Repowering Fehmarn-Klingenberg Kreis Ostholstein

Stellungnahme zu den Schreiben
Landesamt für Umwelt vom 29.05.2026
und
Kreis Ostholstein vom 28.05.2026

Husum, 06.07.2026

Abb. 1.2 Das Repowering Fehmarn-Klingenberg mit Darstellung der Ziele und Grundsätze der Raumordnung gemäß MIKWS SH (2025) (deckungsgleich mit MIKWS SH (2026) im Bereich der geplanten WEA.
Hier Hauptachsen des überregionalen Vogelzugs mit Bedeutung / mit besonderer Bedeutung.

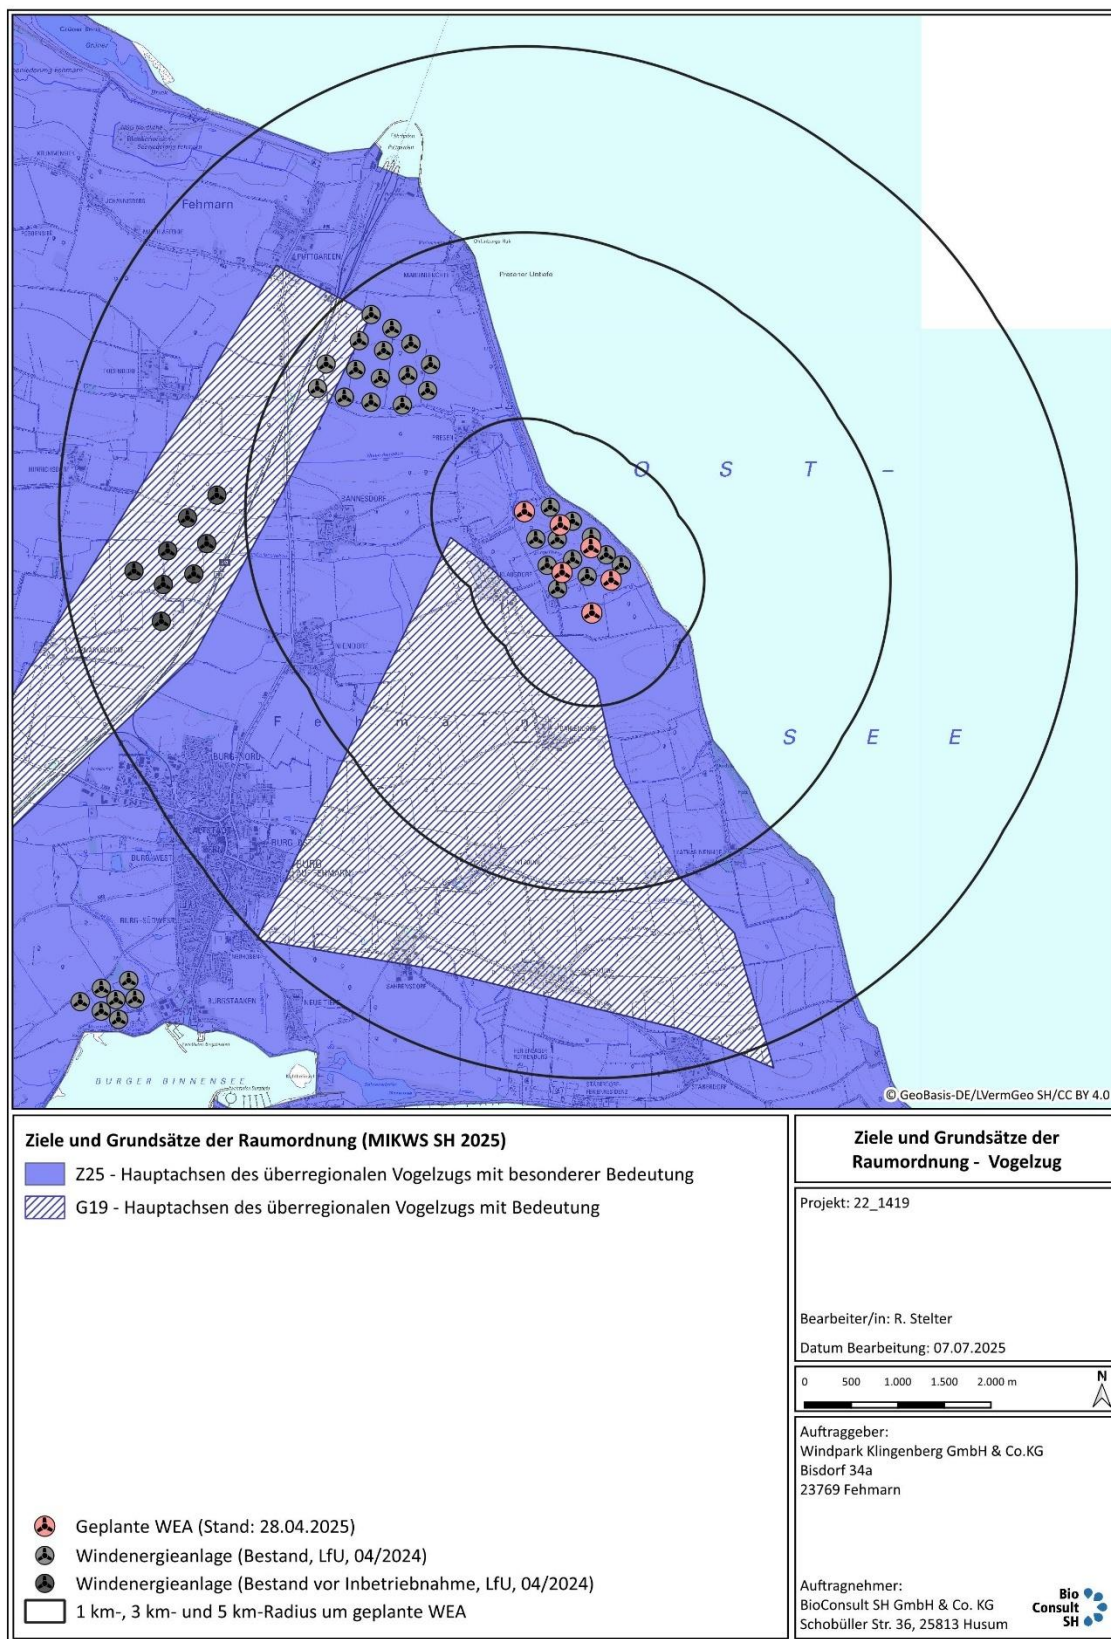
„Zu betrachten sind die Ziele und Grundsätze der Raumordnung der Teilfortschreibung Windenergie des LEP (2026) für den Planungsraum III.

Es ist das Ziel der Raumordnung (2026): „Hauptachsen des überregionalen Vogelzugs mit besonderer Bedeutung“ betroffen. Das Kriterium überlagert die Fläche komplett. Grundsätze der Raumordnung (2026) sind nicht betroffen.

Die genannten artenschutzrelevanten Kriterien wurden im Rahmen der vorgelegten Gutachten berücksichtigt. Auch von Seiten der Gutachter sind keine Brutplätze, der in Anlage 1 zu § 45b Absatz 1 bis 5 BNatSchG genannten Arten in ihren dort genannten Prüfbereichen bekannt.

Abb. 2.1 Das Vorhaben Repowering Fehmarn-Klingenberg mit Darstellung des EU-Vogelschutzgebiets (VSG) „Ostsee östlich Wagrien“ (DE-1633-491) südöstlich und des VSG „Östliche Kieler Bucht“ (EGV DE 1530-491) nordwestlich des WP Klingenberg.

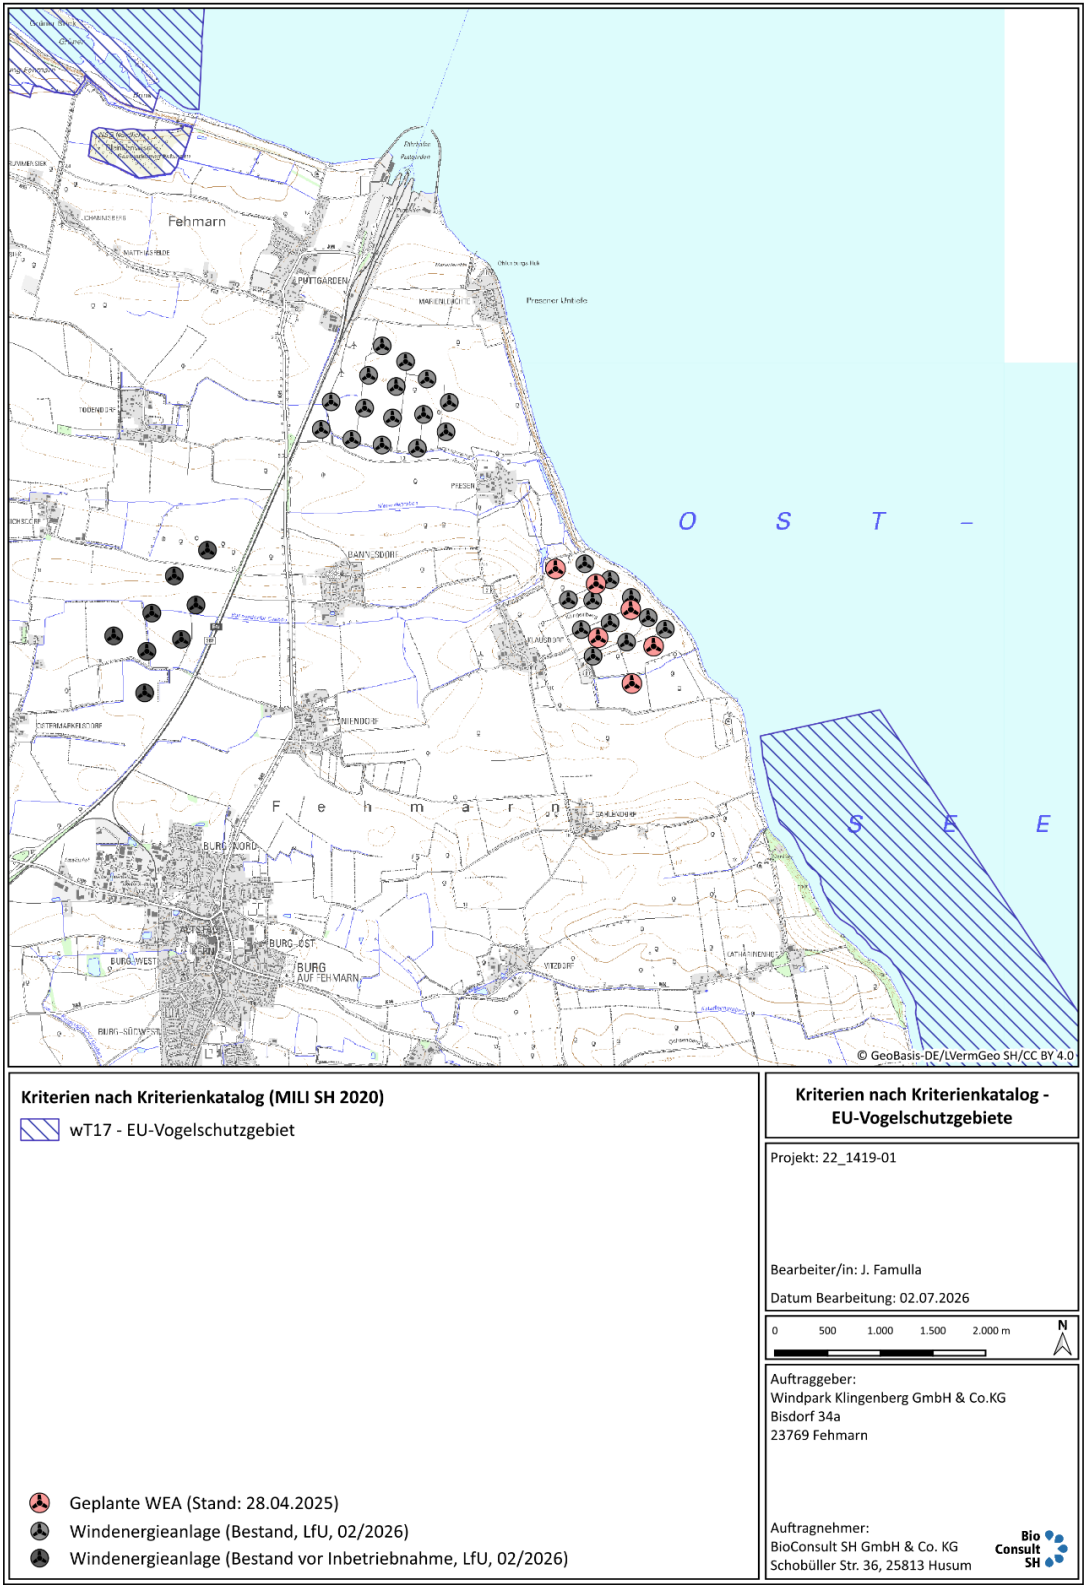
Es wird angemerkt: „Das Plangebiet befindet sich in ca. 1,3 km Entfernung zum EU-Vogelschutzgebiet (VSG) „Ostsee östlich Wagrien“ (DE-1633-491) und in ca. 5,5 km Entfernung zum VSG „Östliche Kieler Bucht“ (EGV DE 1530-491). Aufgrund der verdoppelten Anlagenhöhe der neu geplanten WEA mit 200 m ist für beide VSG eine erhebliche Beeinträchtigung der Erhaltungsziele und der jeweiligen Zielarten nicht auszuschließen. Es ist daher für beide VSG eine FFH-Verträglichkeitsprüfung durchzuführen. Dabei sind die geplanten Anlagenhöhen und mögliche Kumulations- und Summationswirkungen durch andere Planungen zu berücksichtigen.“

Das VSG „Ostsee östlich Wagrien“ ist ca. 1.300 m vom Vorhaben Repowering Fehmarn-Klingenberg entfernt, das VSG „Östliche Kieler Bucht“ ca. 5.200 m; folglich liegen die beiden VSG einschließlich der Ausmaße des Windparks mehr als 7.500 m auseinander (s. Abb. 2.1). Uns ist kein Fall bekannt, wo im Rahmen des Genehmigungsprozesses von WEA eine Forderung nach einer FFH-VP gestellt wurde, und in welchem das FFH-Gebiet/VSG mehr als 1.200 m vom Vorhaben entfernt ist.

Naturschutzfachlich ist der Gedanke, dass ein Austausch zwischen Natura-2000 Gebieten ungehindert stattfinden soll, vertretbar. Im konkreten Fall stellt sich die Frage, welche der als Erhaltungsziele genannten Vogelarten über Land führende Flugwege zwischen den beiden VSG nutzen würden. Rastvogelarten, welche in **beiden** VSG als Erhaltungsziel genannt sind, sind Reiher-, Berg-, Eider- und Eisente, sowie Singschwan, Trauerente und Zwergsäger. Von diesen Arten würden alle außer dem Singschwan den Flugweg über das Wasser des Fehmarnbelts zwischen den VSG nutzen, da diese Arten stark wassergebunden fliegen. Vom Singschwan wird angenommen, dass dieser beim Wechsel zwischen Nahrungsgebiet und Rast-/Schlafplatz zwischen VSG und landwirtschaftlichen Flächen hin und her wechselt, aber nicht von einem VSG zum anderen.

Somit wird festgestellt, dass die Forderung nach einer FFH-VP aus landesplanerischer Sicht ein Novum wäre; darüber hinaus kann wegen Lage und Entfernung der beiden VSG zueinander eine ökologische Verbindung für die in beiden VSG als Erhaltungsziel genannten Vogelarten ausgeschlossen werden.

Abb. 2.2 Das Vorhaben Repowering Fehmarn-Klingenberg mit Darstellung der Kriterien „ht07 – Naturschutzgebiete (Bestand, sichergestellte, eingeleitete)“ und „wt26 – Gebiet zur Unterschutzstellung als NSG vorgeschlagen“.

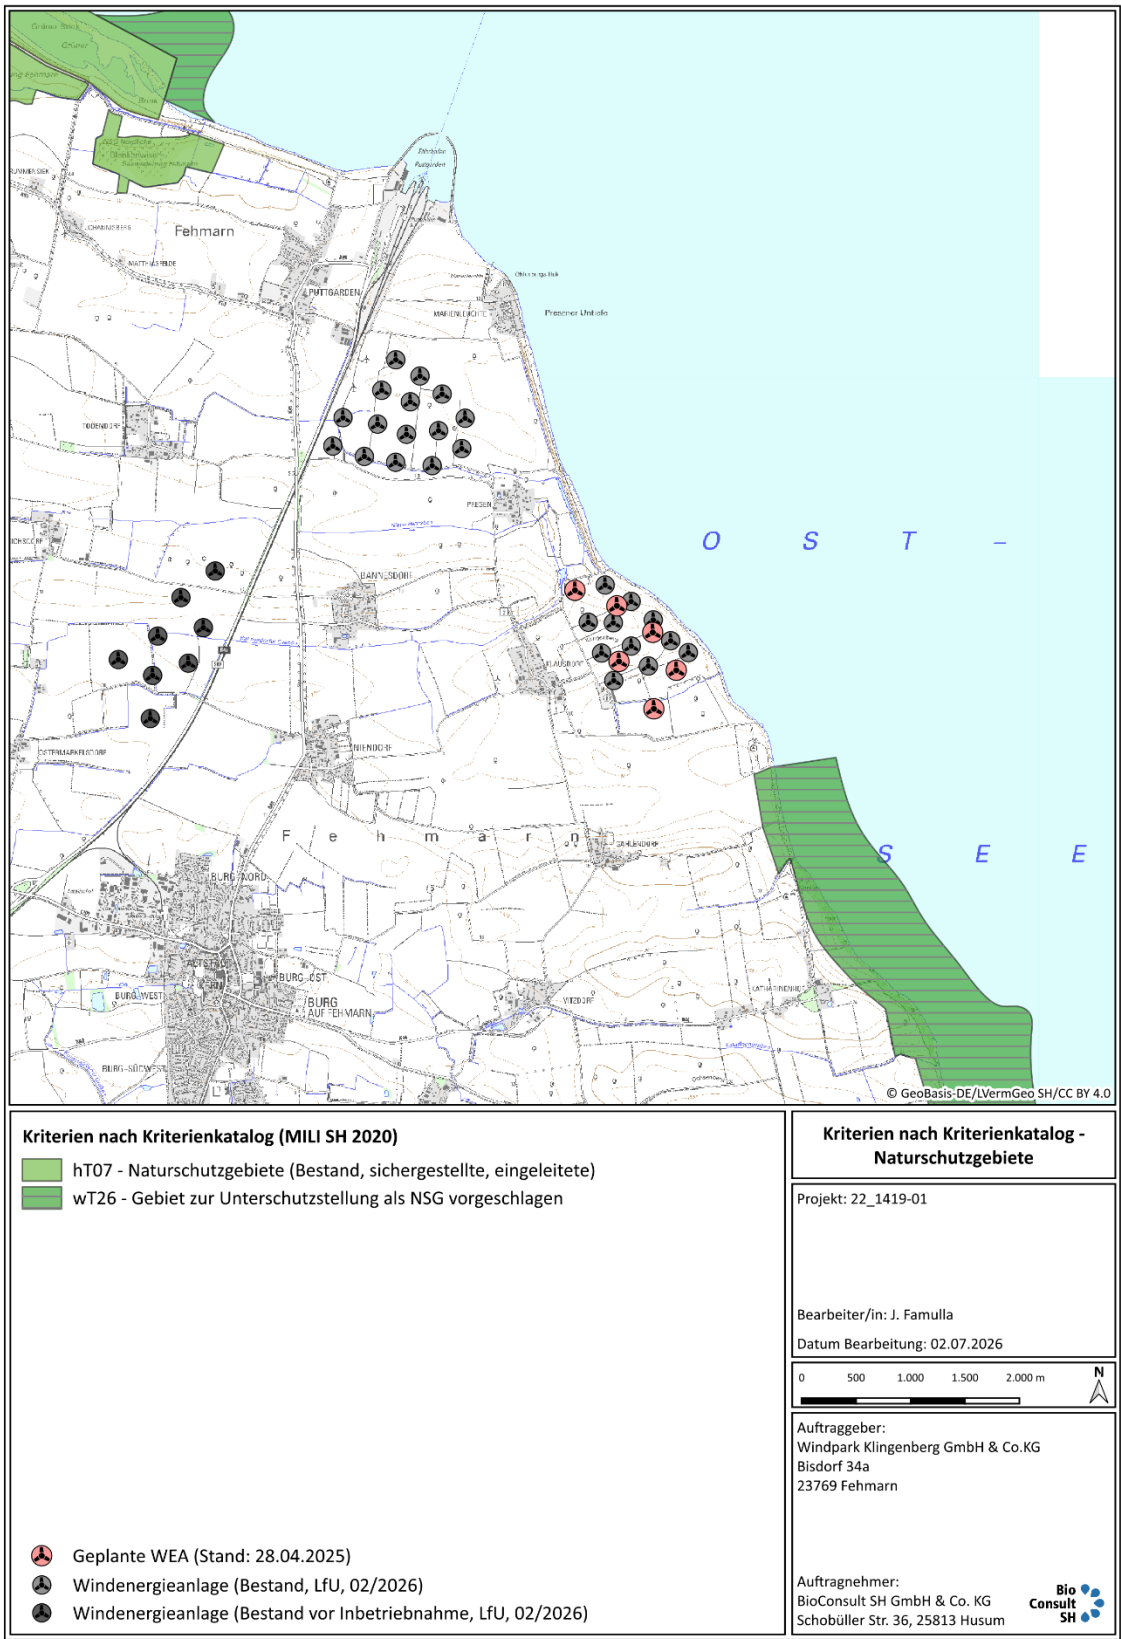
Es wird angemerkt: „Im Bereich des FFH-Gebiets Östliche Kieler Bucht“ befinden sich ebenfalls die Naturschutzgebiete (NSG) „Grüner Brink“ und „Nördliche Seenniederung Fehmarn“, die von einer Vielzahl rastender Vögel genutzt werden. Durch die geplanten doppelt so hohen Anlagen kann eine Beeinträchtigung der dort rastenden Vögel aufgrund des Vogelzugs über die Insel hin zu den Gebieten nicht ausgeschlossen werden.

Außerdem ist in dem Bereich sowie in ca. 1,3 km Entfernung der Vorhabenfläche jeweils ein NSG geplant. Inwiefern die geplanten NSGs mit den neuen Windkraftanlagen vereinbar sind, wäre mit dem MEKUN zu klären.“

- **Harte Tabukriterien:** „ht07 – Naturschutzgebiete (Bestand, sichergestellte, eingeleitete)“
- **Weiche Tabukriterien:** „wt26 – Gebiet zur Unterschutzstellung als NSG vorgeschlagen; „wt27 – 200 m Abstand zu NSG und FFH-Gebieten“

Gemäß uns vorliegender Informationen liegen die NSG bzw. die zur Unterschutzstellung als NSG vorgeschlagenen Gebiete genau dort, wo auch die Natura-2000 Gebiete liegen (s. Abb. 2.2); das ist im Umweltportal zu sehen und wird auch von der ONB (LfU schriftl. Mitt. 02. Juli 2026) bestätigt. Folglich befinden sich NSG und geplante NSG in mindestens 1.300 m Entfernung zum Vorhaben; somit gilt naturschutzfachlich das, was schon zu den Natura-2000 Gebieten gesagt wurde; in dieser Entfernung zum Vorhaben Repowering Fehmarn-Klingenberg bzw. angesichts der Entfernung zwischen den NSG / geplanten NSG können Auswirkungen des Vorhabens auf die NSG / geplanten NSG ausgeschlossen werden.
